Dodatek č. 1

ke Smlouvě o dílo ze dne 10. 3. 2022

Shora uvedené smluvní strany se dohodly na uzavření dodatku č. 1 (dále jen „dodatek“) ke Smlouvě o dílo ze dne 10.03.2022, která byla uzavřena se zhotovitelem jako vybraným dodavatelem veřejné zakázky nazvané: „**Úprava skladovacího prostoru a rampy pro vozíky s prádlem – ON Jičín – II.**“.

ZMĚNOVÝ LIST č.1 - prodloužení dojezdu rampy o 0,5 m do +/- 0,000

P Prodloužení dojezdu rampy o 0,5 m do +/-0,000

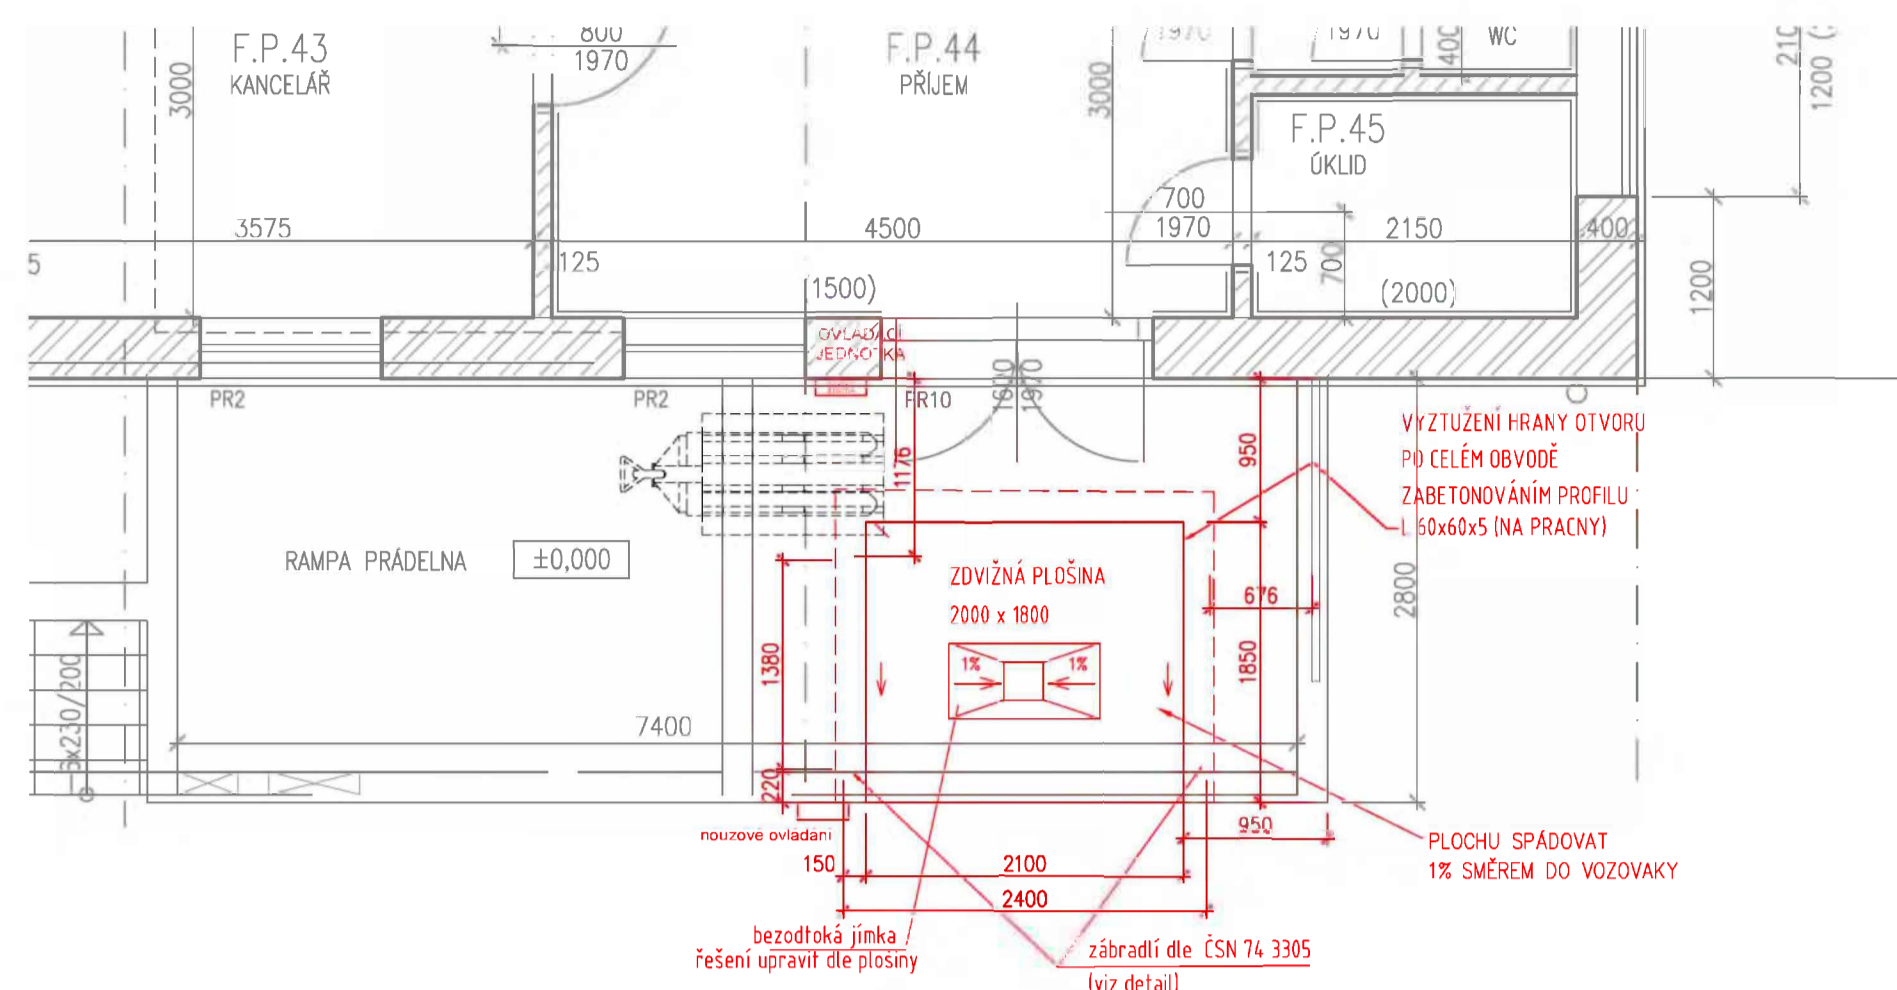
35	K	945231111.R01	Dodávka a montáž - prodloužení dojezdu o 0,5 m	soubo r	1,000	100 000,00	100 000,00
----	---	---------------	--	------------	-------	------------	------------

STAVEBNÍ ÚPRAVA č. 2

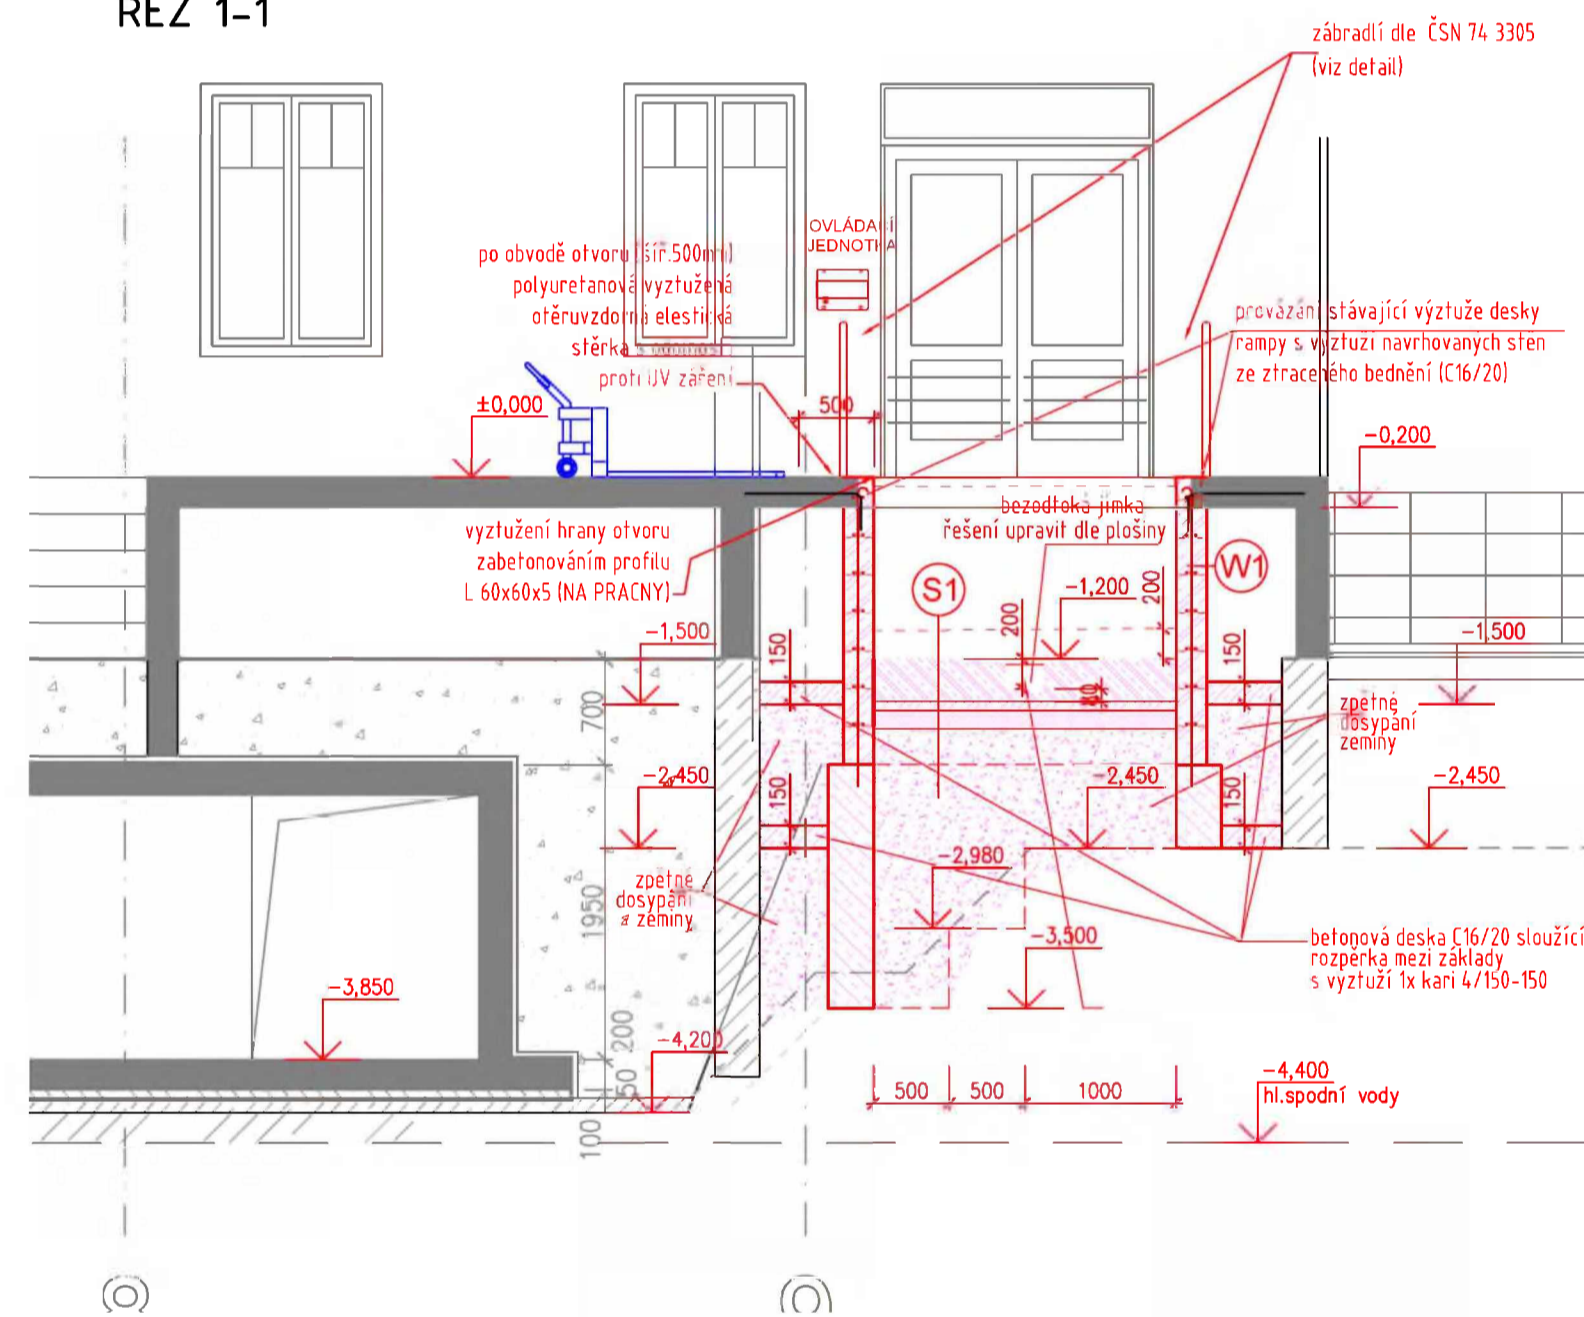
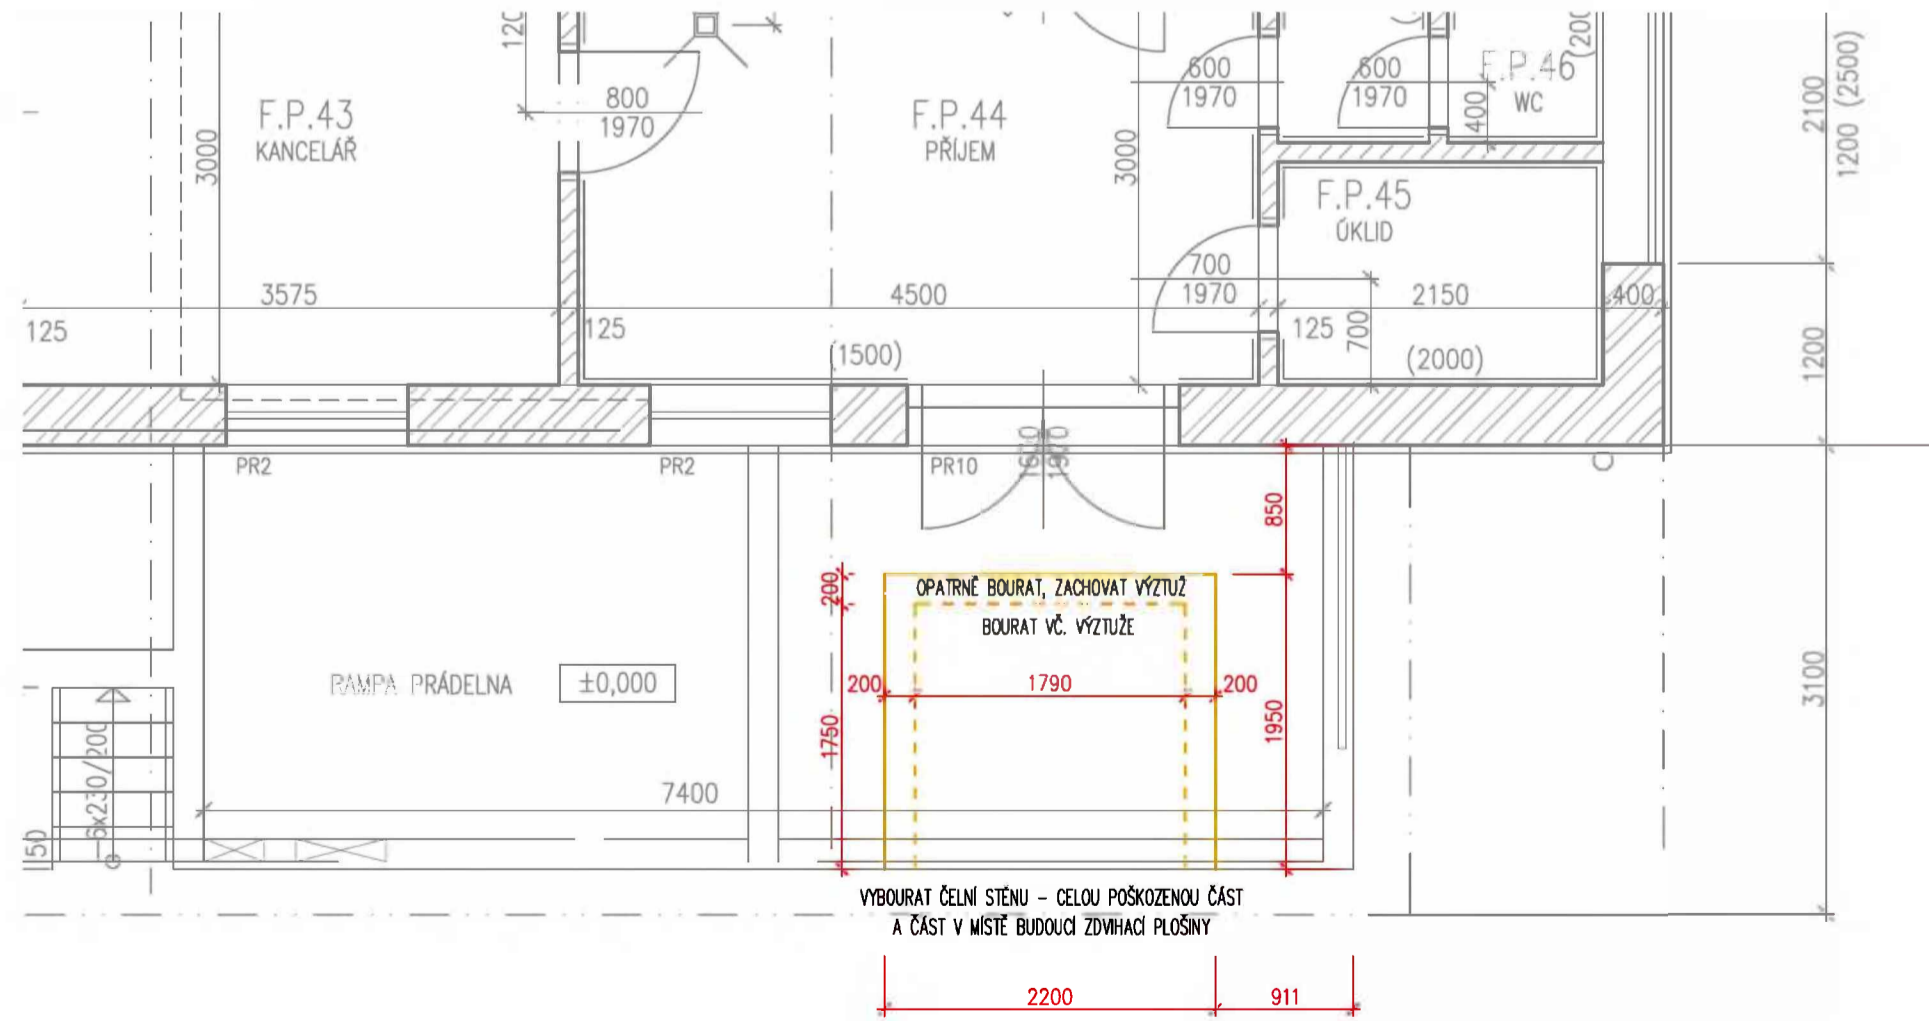
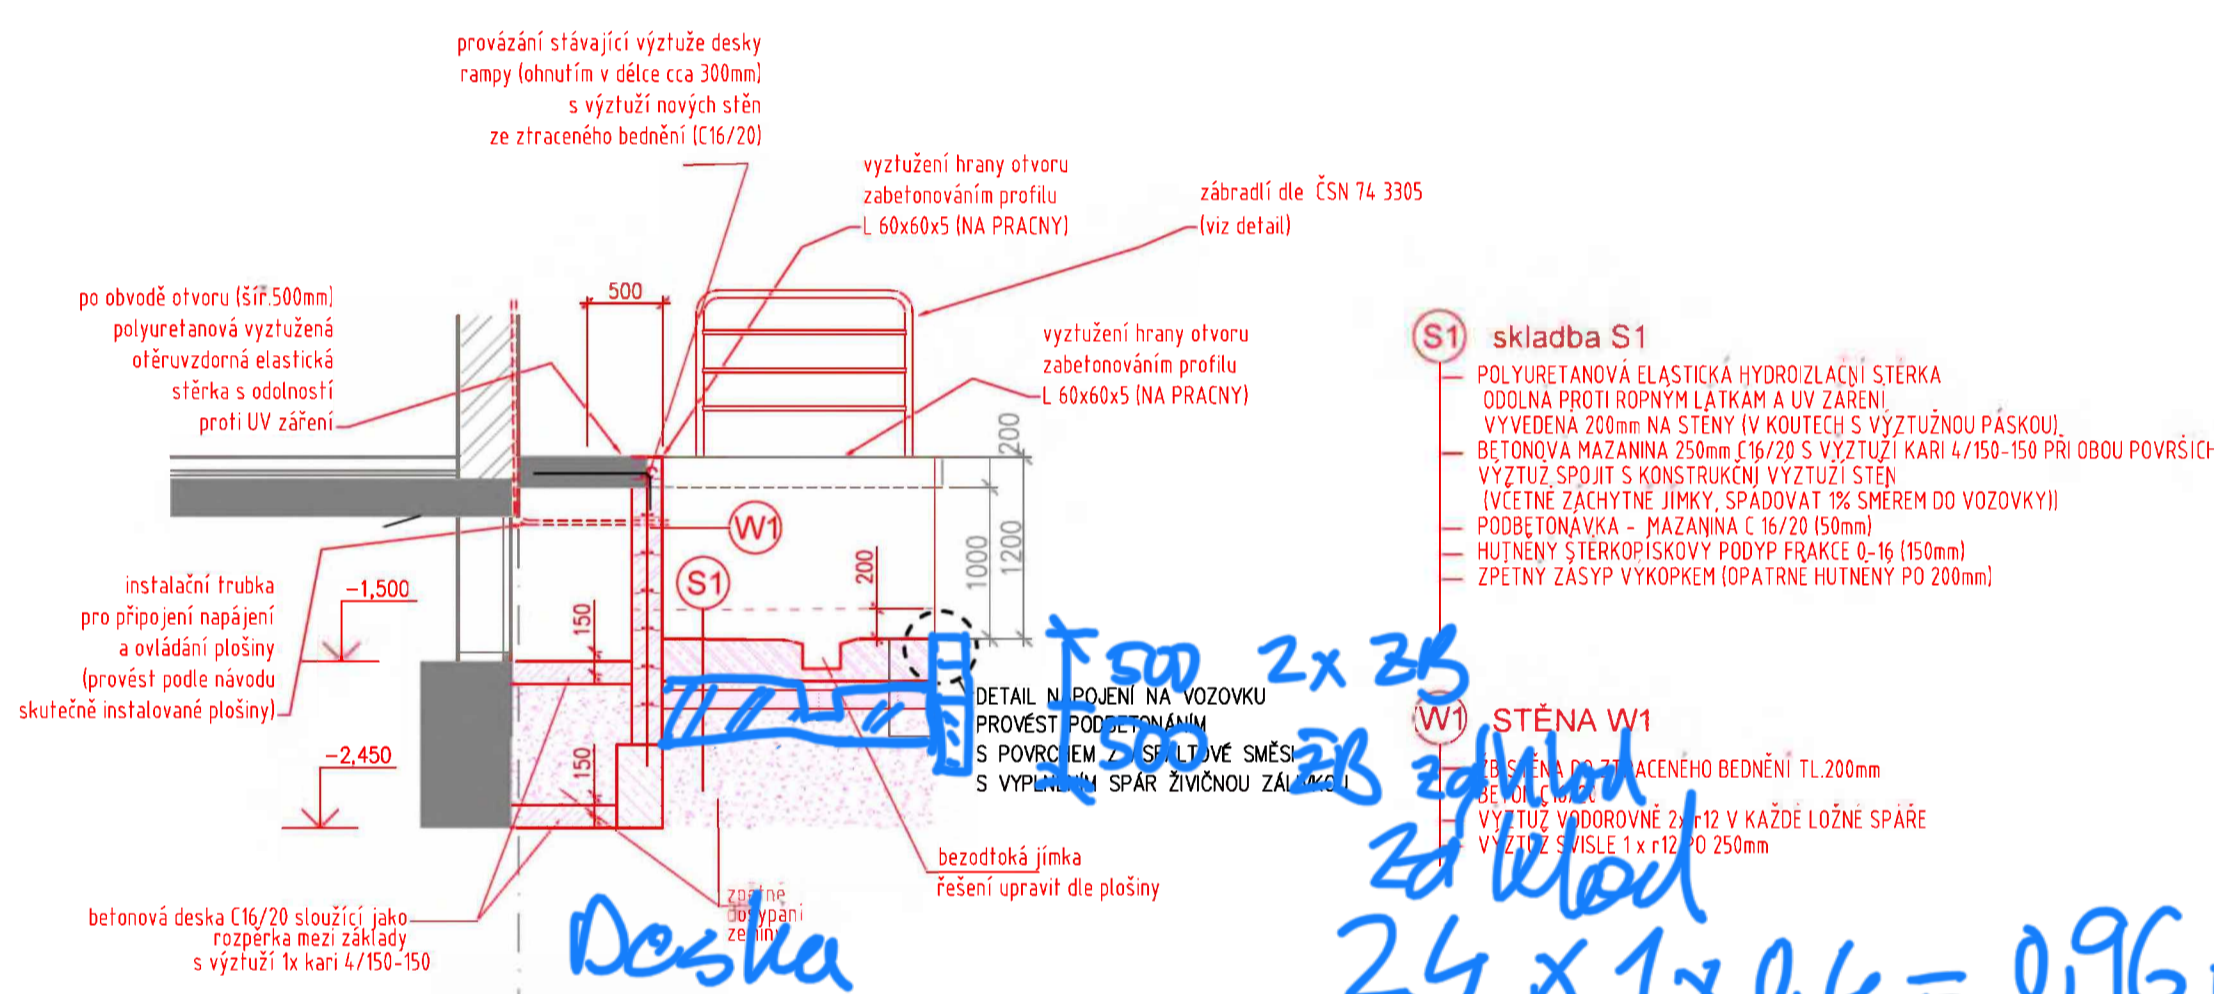
6. Tímto dodatkem se vzhledem k vícepracím dle změnového listu č. 1 prodlužuje termín realizace zakázky **o 8 týdnů** dní dle čl. 5 odst. 5.2 původní smlouvy o dílo z důvodu změny typu plošiny, který je složitější z hlediska výrobní náročnosti.

ZMĚNOVÝ LIST		číslo ZL: 01
Zhotovitel:	Vlčí stavby s. r. o.	
Změnový list vystavil:	Ing. Vladimír Berný	
Datum:	16. 06. 2022	
<p>Podepsaní zmocněnci potvrzují v souladu se Smlouvou o dílo tuto změnu rozsahu díla:</p> <p>Předmět změny:</p> <p>Předmětem změn je na základě požadavku uživatele úprava dojezdu zdvižné plošiny vč. vyvolaných úprav stavebních konstrukcí, založení a odvodnění dojezdu plošiny.</p> <p>Popis a zdůvodnění změny:</p> <p>Předmětem plnění dle PD je mj. dodávka a montáž zdvižné plošiny, jejíž mechanismus a prostor dojezdu je nad úroveň přilehlé komunikace.</p> <p>Na základě požadavku uživatele ON Jičín bude dodána plošina umožňující manipulaci s materiálem v úrovni přilehlé komunikace. Pro toto řešení je nezbytné vytvořit prostor dojezdu pod úroveň komunikace, tedy snížení základové spáry o 0,5m. Vzniklý prostor je nově napojen na dešťovou kanalizaci.</p>		
Počet připojených listů specifikací:	Počet připojených výkresů:

Deska
 $2,4 \times 1,9 \times 0,5 = 228 \text{ m}^3$

skladba S1
POLYURETANOVÁ ELASTICKÁ HYDROIZLAČNÍ STĚRKA
ODOLNÁ PROTI ROPNÝM LÁTKAM A UV ŽÁŘENÍ
VYVEDENÁ 200mm NA STĚNY (V KOUTECÍCH S VÝZTUŽNOU PÁSKOU)
BETONOVÁ MAZANINA 250mm (18/20 S VÝZTUŽÍ KARI 4/150-150 PŘI OBODU POVRŠÍCH)
VÝZTUŽ SPOJIT S KONSTRUKČNÍ VÝZTUŽÍ STĚN
(VČETNĚ ZACHYTĚNĚ JIMKY, SPADOVAT 1% SMĚREM DO VOZOVKYII)
PODBETONÁVKA - MAZANINA C 16/20 (150mm)
HUTNĚNÝ STERKOPÍSKOVÝ PODPYP FRACCE 0-16 (1150mm)
ZPĚTNÝ ZÁSVYP VÝKOPKEM (OPATRNĚ HUTNĚNÝ PŘI 200mm)
